*Discarica di rifiuti non pericolosi
Baricella (BO)*

CONTRODEDUZIONI
Progetto di ampliamento

ELABORATO 1
Risposta alle osservazioni dei
cittadini/comitati sul progetto

Grafici di confronto tra la resistenza alla liquefazione CRR misurata e del valore di soglia per cui il rapporto tra la resistenza CRR e la sollecitazione normalizzata CSR (calcolata in base all'accelerazione sismica) assume un valore pari ad 1

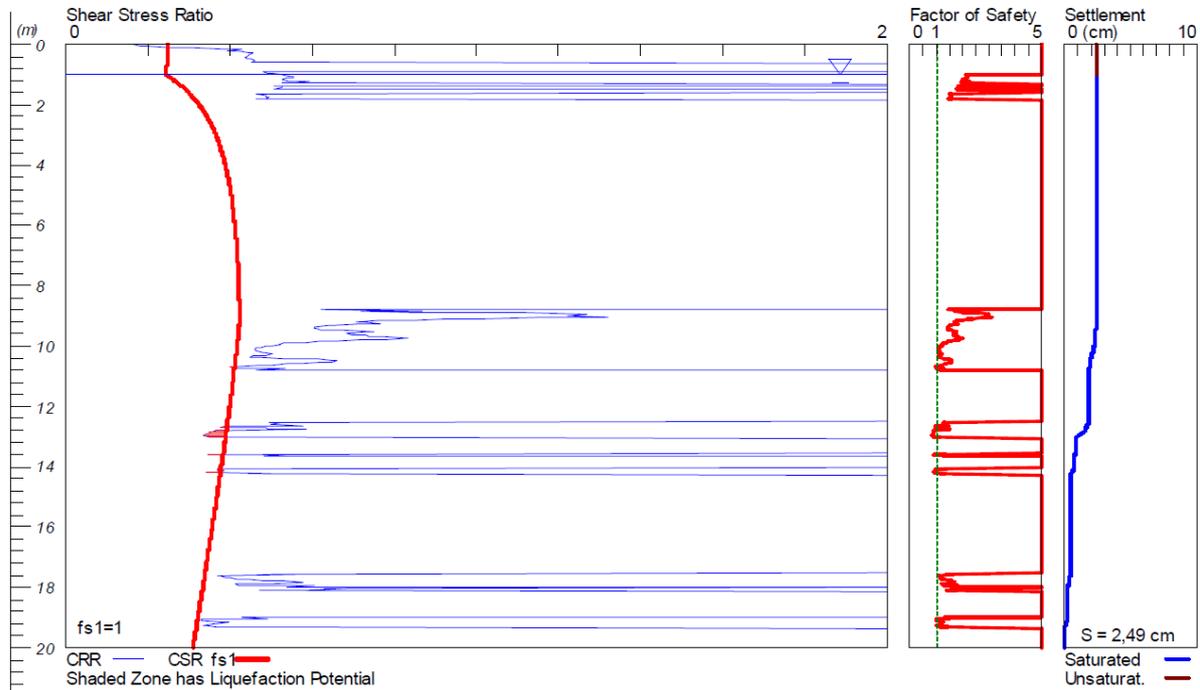
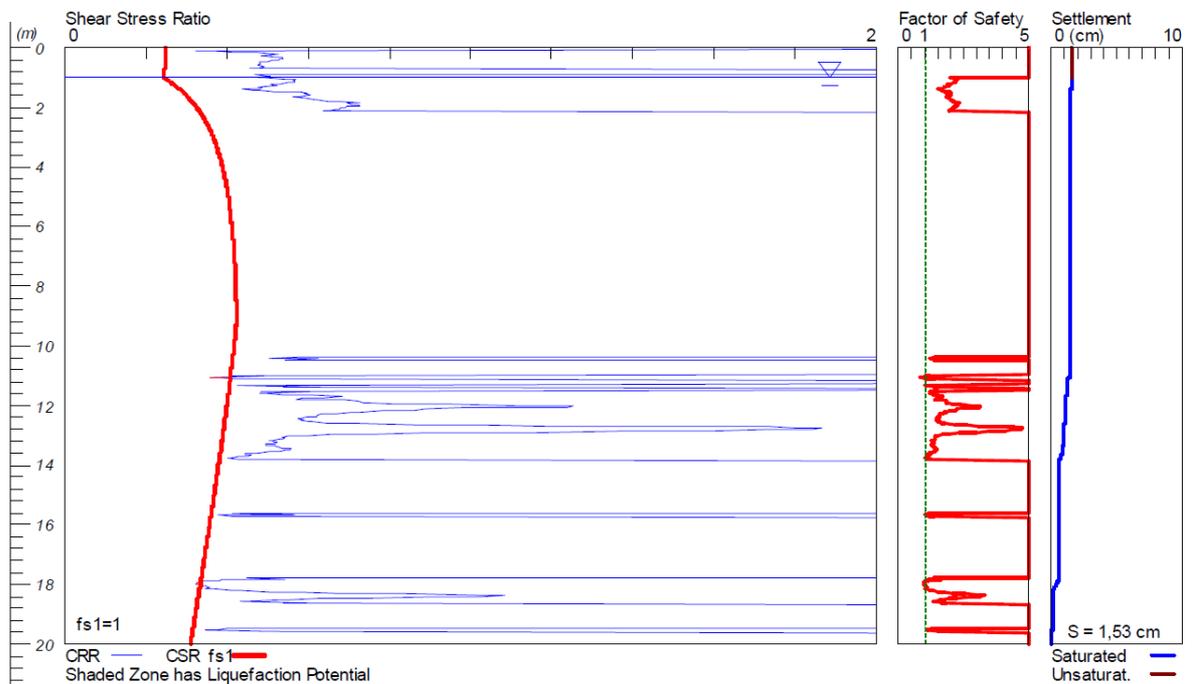
Il rapporto “Osservazioni alla relazione geologica e geotecnica” redatto da Studio CP, a firma del dott. geol. Paolo Trenti, ripreso nella relazione redatta dal Comitato “Pro Ambiente e Contro Discarica”, riporta considerazioni in merito alla definizione dei modelli geologico, sismico e geotecnico sia di tipo formale, relative cioè alla qualità della presentazione del dato, alla qualità delle fonti o alla chiarezza espositiva, sia di tipo sostanziale: in sintesi viene osservato che la non adeguata comprensione della natura geologica del sito ha portato il Progettista a non valutare correttamente gli aspetti geotecnici legati alla presenza di terreni liquefacibili e probabilmente a sottostimare gli effetti di amplificazione sismica locale (in quanto stimati mediante approccio semplificato anziché mediante analisi numerica completa).

I grafici segnalano che l'incidenza degli strati potenzialmente liquefacibili rispetto allo spessore indagato è molto ridotto, con cedimenti post-sismici di ordine subcentimetrico.

L'assenza di liquefazione generalizzata ha portato quindi ad escludere la classificazione del sottosuolo come suolo di Categoria S2; di conseguenza, è stato scelto di considerare il sottosuolo come suolo di Categoria D e di procedere quindi all'applicazione dell'approccio semplificato per il calcolo dei coefficienti sismici da applicare nell'analisi pseudo-statica di stabilità dei versanti anziché eseguire una analisi numerica completa.

Figure 4. Long-term monitoring of an HDPE liner beneath a municipal solid waste landfill in Pennsylvania.

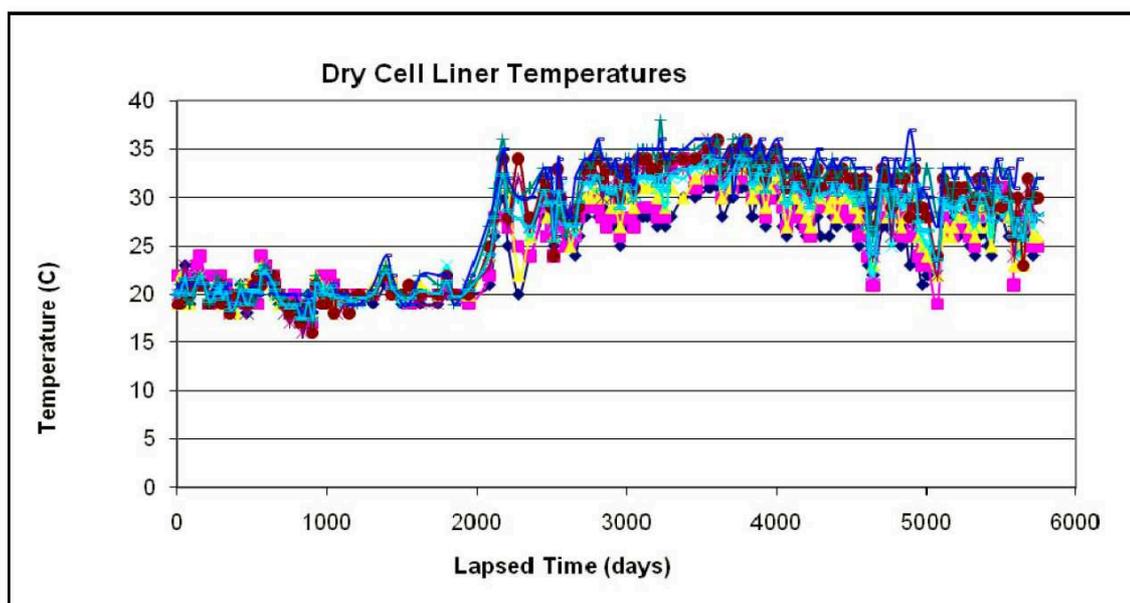
In merito alla nota redatta dall'ing. Comellini in data 26/10/2017, acquisita da ARPAE con PGB0/2017/25027 del 27/10/20177, relativa alle caratteristiche prestazionali della geomembrana in HDPE in relazione alla temperatura, si osserva quanto segue.

- Il documento bibliografico ha analizzato la temperatura media di una discarica della Pennsylvania per la quale, dal grafico sotto riportato, conclude che, con una temperatura media che nei primi 6 anni si attesta attorno ai 20°C per poi salire attorno ai 30° nei 4 anni successivi, la vita attesa per la geomembrana (inteso come “*half-life*”) è prevista essere fra 166 e 446 anni entro questo range di temperatura (si noti come nel grafico sottostante si abbiano picchi di temperatura oltre i 35°C).

- Pur non disponendo di dati per un così lungo periodo di osservazione per una discarica di rifiuti speciali come quella in progetto, è possibile fare alcune considerazioni rispetto ad alcuni dati relativi alla temperatura rilevata negli esalatori di una discarica analoga (ASA, Castel Maggiore). Tali dati mostrano come la temperatura vari in funzione del periodo di coltivazione, da valori medi sull'intero corpo discarica in coltivazione, in un intorno fra 40° e 45°C (quindi prossima al dato di esperienza per cui l'articolo stima una vita della geomembrana pari a 69 anni), con picchi puntuali anche superiori; assestandosi a valori medi ambiente di 25-30 °C una volta chiusa la discarica mediante copertura definitiva (con allungamento del periodo temporale in cui l'antiossidante a protezione della geomembrana manifesta la sua efficacia).
